DETERMINAZIONE DEL DIRIGENTE SERVIZIO VIA/VINCA 18 novembre 2024, n. 750

**[ID VIP 12796] - Parco agrivoltaico denominato "TERRE NOVE", di potenza pari a 43,2 MW, e delle relative opere di connessione alla RTN, da realizzarsi in agro di Ascoli Satriano (FG) nel Comune di Ortona (FG).**

**Istanza per il rilascio del Provvedimento di VIA statale ex art. 23 del D.lgs. n. 152/2006 e ss.mm.ii.**

**Proponente: AVIKA RENEWABLES S.R.L.**

Figura 04: Area dell'impianto fotovoltaico su cartografia PPTR con segnalazione di tutti i vincoli

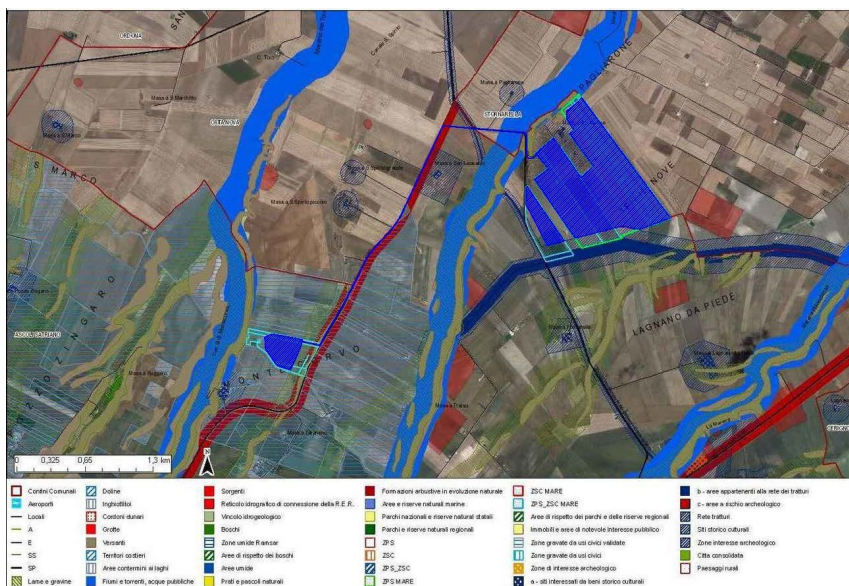
Dall'analisi della cartografia del PPTR si riscontra che l'area di impinto è stata configurata rimanendo all'esterno di molti vincoli del PPTR, tuttavia ricade nei seguenti vincoli (Fig.05):

- **Componenti Culturali ed insediative:**
  - **BP - Aree gravate da usi civici validate;**
- **Componenti Culturali ed insediative:**
  - UCP "Aree di rispetto di beni storico culturali": Masseria San Leonardo;
  - UCP "Paesaggi rurali";
- **Componenti dei Valori Percettivi: UCP**
  - UCP "Coni Visuali" quali Palazzo Ducale di Ascoli Satriano;

Figura 06: Area dell'impianto fotovoltaico con cavidotto e SSE su cartografia PPTR con segnalazione di tutti i vincoli

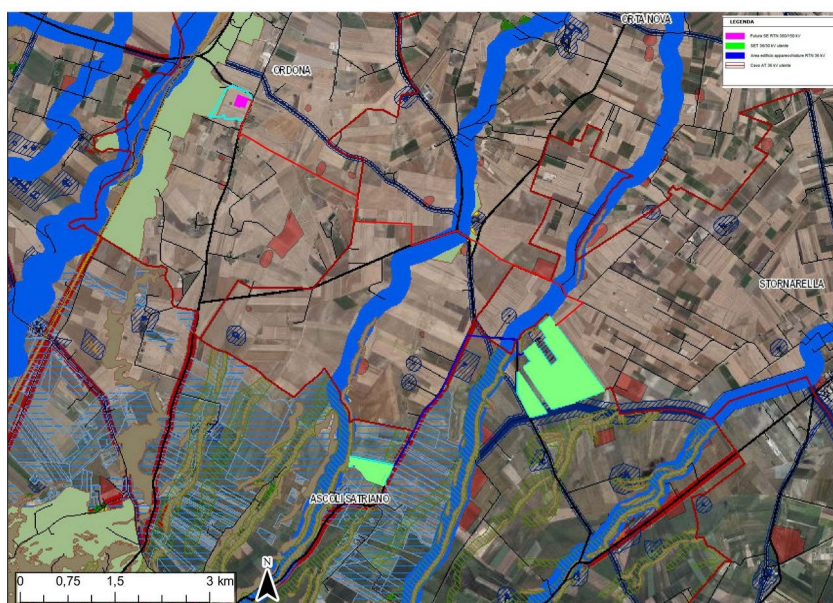
Il cavidotto in MT invece intersecherà i seguenti vincoli (Fig.06):

- **Componenti Geomorfologiche:**
  - UCP "Lame e Gravine";
  - UCP "Versanti";
- **Componenti Idrologiche:**

- BP “Fiumi, Torrenti, acque pubbliche”: Canale Ponticello, San Spirito e S. Leonardo ID FG0014 e Canale Biasifiocco e Montecorvo ID FG0015;
- **Componenti Botanico Vegetali:**

- UCP “Prati e Pascoli Naturali”;
- **Componenti Culturali ed insediative:**
  - BP “Aree gravate da usi civici validate”;
  - UCP “c.Aree a rischio Archeologico” :  
 MASSERIA PAGLIARONE Cod FG004078 – Insediamento – Neolitico – traccia da fotografia aerea;  
 SAN MARCHIETTO Cod FG007117 – Villaggio - Neolitico – traccia da fotografia aerea;

- **Componenti Culturali ed insediative:**
  - UCP “b-aree appartenenti alla rete dei tratturi e relativa area di rispetto”: Regio Tratturello Foggia Ordona Lavello N°37 – Classe B ;

- UCP “Aree di rispetto di beni storico culturali”: Masseria San Leonardo;
  - UCP “Paesaggi rurali”;
- **Componenti dei Valori Percettivi: UCP**
  - UCP “Strade a Valenza Paesaggistica”;

- UCP “Coni Visuali”;

Figura 08: Area dell’impianto Fotovoltaico con indicazione del vincolo dei coni visuali

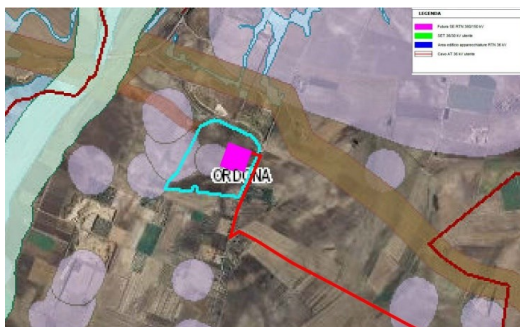
Dalla cartografia si evince anche che la Nuova SSE nel territorio di Ortona rientra in parte nel vincolo del P.U.T.T./p Segnalazione della carta dei Beni con buffer di 100 m dalla segnalazione archeologica denominata SCODELLA Cod. FG007000. (Fig.08)

Figura 10: Area dell'impianto fotovoltaico con indicazione degli altri impianti FER

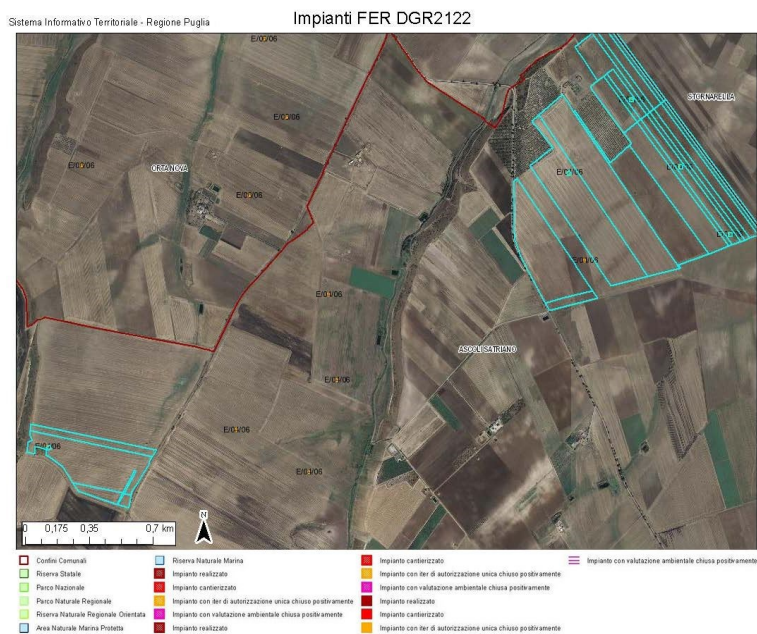
Analizzando l'area dell'impianto in relazione ad **ALTRI IMPIANTI ALIMENTATI DA FONTI RINNOVABILI** risulta che sull'area dell'impianto e nelle immediate vicinanze è presente un parco eolico E/04/06 autorizzato e realizzato con n°10 aerogeneratori di cui 6 ricadenti all'interno dell'area dell'impianto. (Fig.10) Nelle immediate vicinanze dell'area sono presenti altri parchi fotovoltaici l'E/06/06 (comune di Ortanova) posto a nord ovest e IDATC15 e HKSMWO6, posti a est, già realizzati. Impianti fotovoltaici già realizzati sono invece più lontani e siti nei comuni di Cerignola e Stornarella

Figura 14: Lay out opere di mitigazione

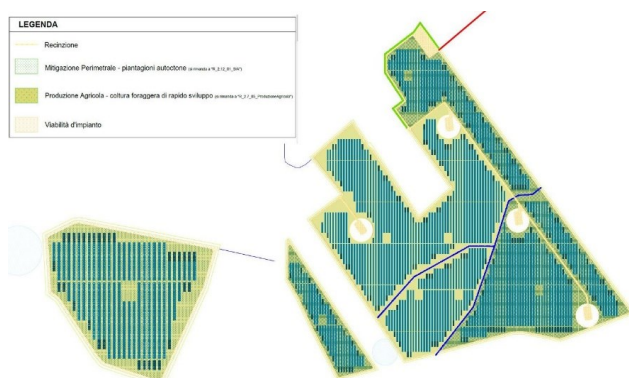
Dalla relazione "R\_2\_12\_01\_SIA" si evince che: "In particolare, il progetto di mitigazione ambientale, consisterà nel disporre tra le fila dei pannelli fotovoltaici, la coltivazione di arbusti. La distanza tra i pannelli fotovoltaici è stata scelta proprio per consentire ai mezzi agricoli di procedere con le pratiche agricole necessarie per condurre in maniera impeccabile la coltivazione degli arbusti." Tra le interfile dei tracker non verranno piantati arbusti ma solo seminativi.

Nell'allegato D\_3\_30\_01\_S.I.A. - Layout delle misure di mitigazione si evince che le opere di mitigazione sono relative ad una piccolissima fascia posta a nord/ovest del lotto 1 (Fig 14), e neanche in direzione dei con visuali del Palazzo Ducale di Ascoli Satriano.
